工程指示 / 要求簡箋(E.I.)

工程指示編號：EI / 9536 / 18

工程名稱：觀塘裕民坊

工程項目：幕牆 - 大圖 (已按第 2 份 Shop Drawing comment 修改)

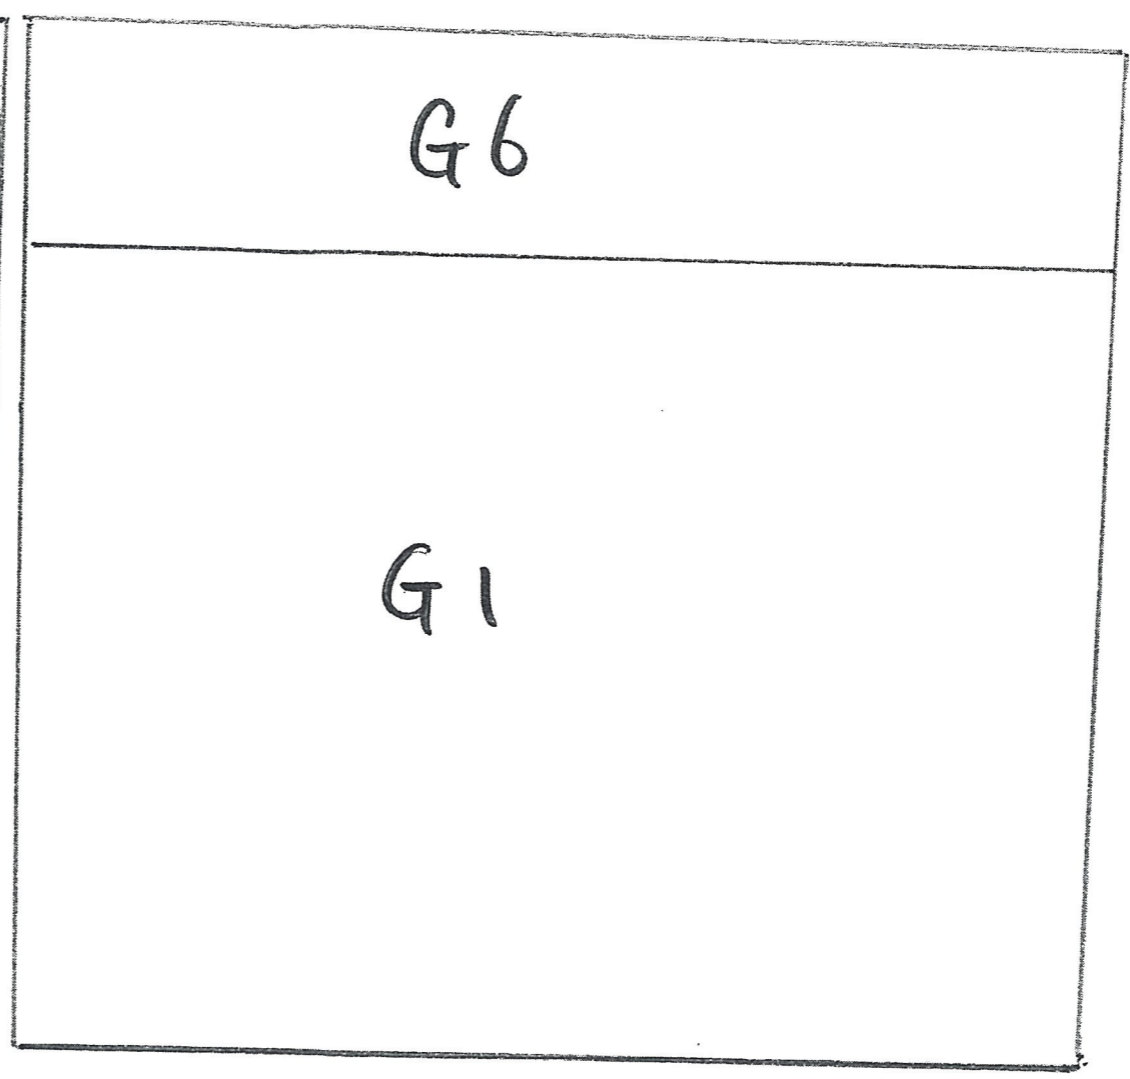
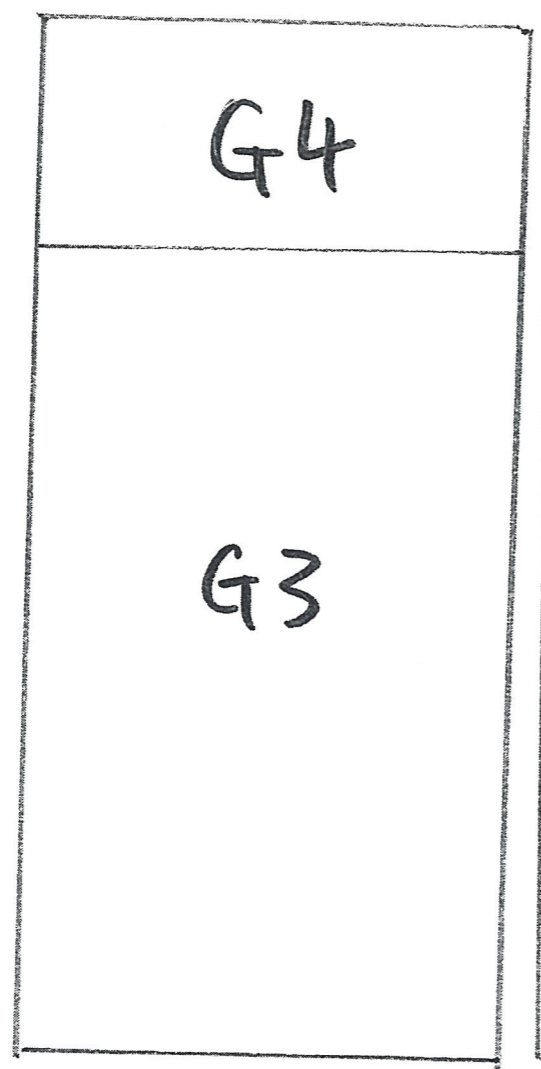
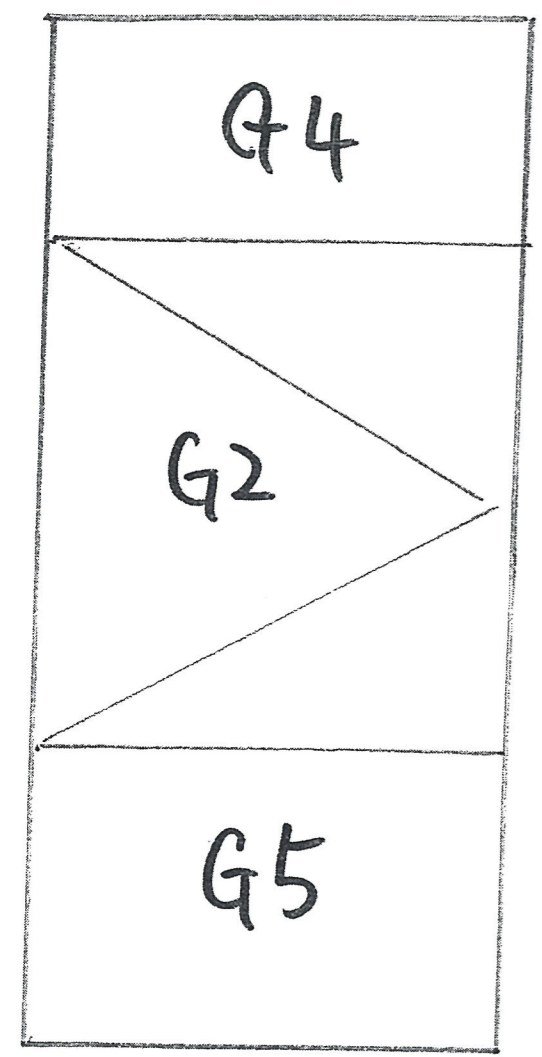
G7: Lam 片

8mm Blue + 1.52 PVB + 8HS

G4 = 8mm Blue HS
 G6 = 8mm Blue Temper
 G2 = 8 Blue H.S + 9A + 8HS
 G5 = 8 Blue HS + 9A + 8T

G3 = 10 Blue HS + 9A + 8 Temper
 * 最大尺寸 2250高 x 1000寬 (正常櫃位)
 2580高 x 900寬 (趟門櫃位)

超過此尺寸 ⇒ 用 G1

G1 = 10 Blue Temper + 9A + 8 Temper

附註: 10mm Temper
